Změnový list číslo 98	
Identifikace akce	
Název akce:	Výstavba Multifunkční sportovní a kulturní haly v Brně
Číslo akce SMVS:	-
Objednatel:	I. Statutární město Brno II. ARENA BRNO, a. s. III. Brněnské komunikace a.s. IV. Teplárny Brno, a.s.
Zastoupen:	Objednatelem
Zhotovitel:	HOCHTIEF CZ a.s., Plzeňská 16/3217, 150 00 Praha 5
TDI:	-
Projektant:	Projektová dokumentace 1 - Arch.Design, s.r.o. a A PLUS a.s. Projektová dokumentace 2 - PK OSSENDORF s.r.o.
Předmět změnového listu	
Markýzy - čelní svítidlo - AL kastlík a difuzor	
Část díla dotčená změnovým listem	
D.1.1.3 ASŘ část	
Popis změny, popis technického řešení	
Původní řešení dle smluvní (tendrové) dokumentace :	
Projektová dokumentace 1 neuvažovala s hliníkovou kazetou pro umístění osvětlení a provedení difuzoru.	
Nové řešení :	
Změnou dochází k doplnění kazety pro umístění osvětlení. Kazeta je provedena jako celohliníková s přípravou pro uchycení difuzoru a světla. Kazeta bude provedena extruzí a je navržena jako rektifikovatelná, aby mohla eliminovat normové nerovnosti nosné ocelové konstrukce. Kazeta bude z horní a spodní strany opatřena přídavným plechem, který bude vytvářet dojem zabolení (samotná extrudovaná kazeta zabolen

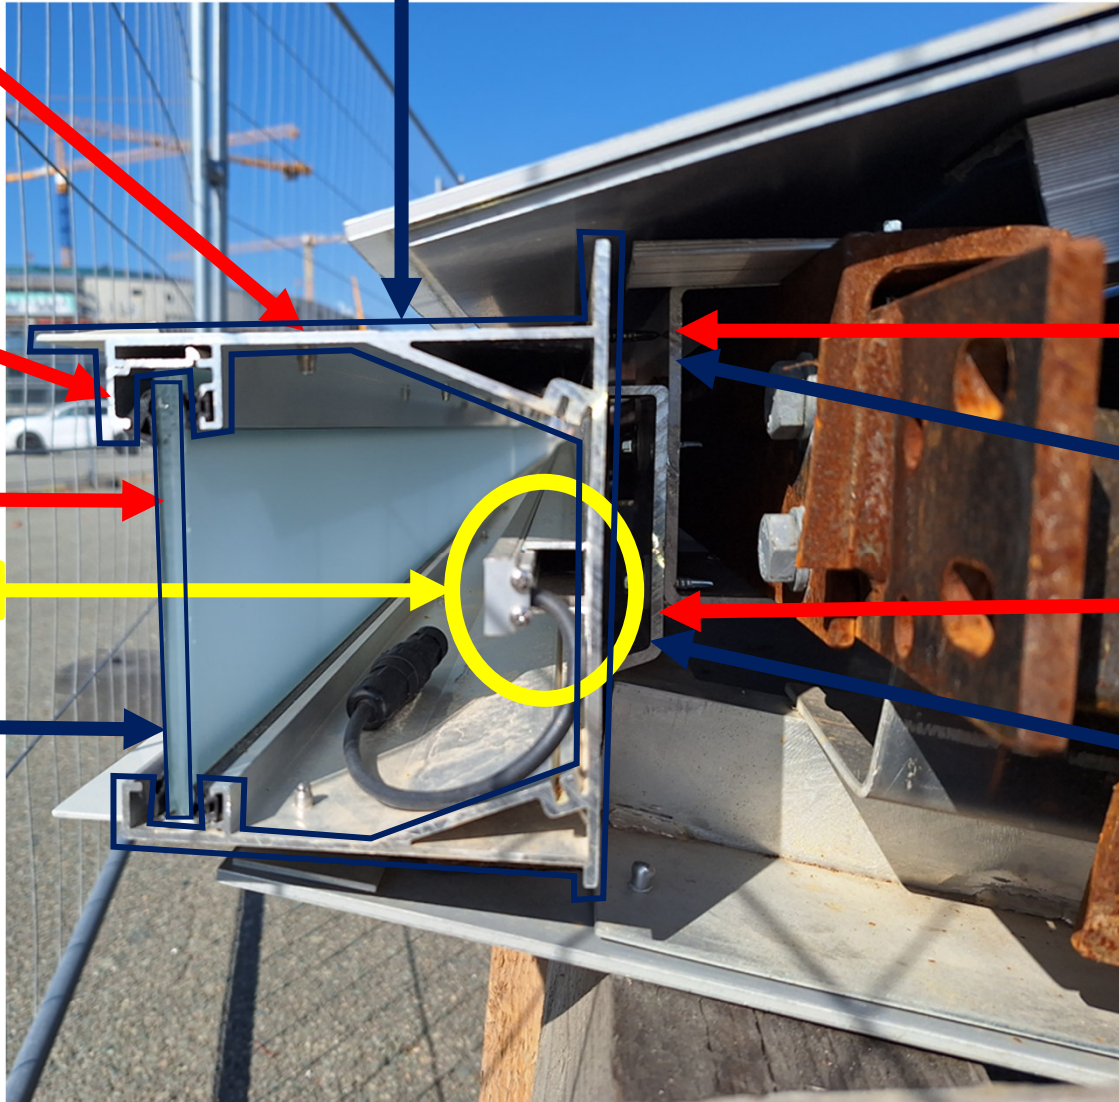
OPRACOVÁNÍ KAZETY – VIZ. POPIS. TÝKÁ SE ŠECH POLOŽEK 2. NETÝKÁ SE POLOŽKY 1 – OSAZENÍ DIFUZORU

Nařezání dodaných profilů na požadované délky ,cca 1,5 m, některé budou 3m dle výkresů (60ks 3metrovky, 864ks 1,5metrovky)
vrtání fixačních otvorů 4x u profilu 1,5m
dále vrtání pro vývodku PDG9-15,5mm 1+1 otvor pro počet 124 profilů výřez pro ten kabel jak jsme si říkali v délce 35mm
zhotovení těch plechů-laser výpalky včetně materialu a v lakovně, tloušťka plechu 1,5mm
sestavení těch profilů 1,5m plus 1,5m do sebe a montáž vrchního a spodního plechu, kompletace pomocí nýtů, podlepeno silikonem.

dodatečná montáž uchycení konzoly KAZETY-rektifikace v osách NAHORU/DOLU

PRÁCE – osazení difuzoru vč. Gumového těsnění do AL kazet – na dílně.
Spojování jednotlivých difuzorů gumovým těsněním na stavbě
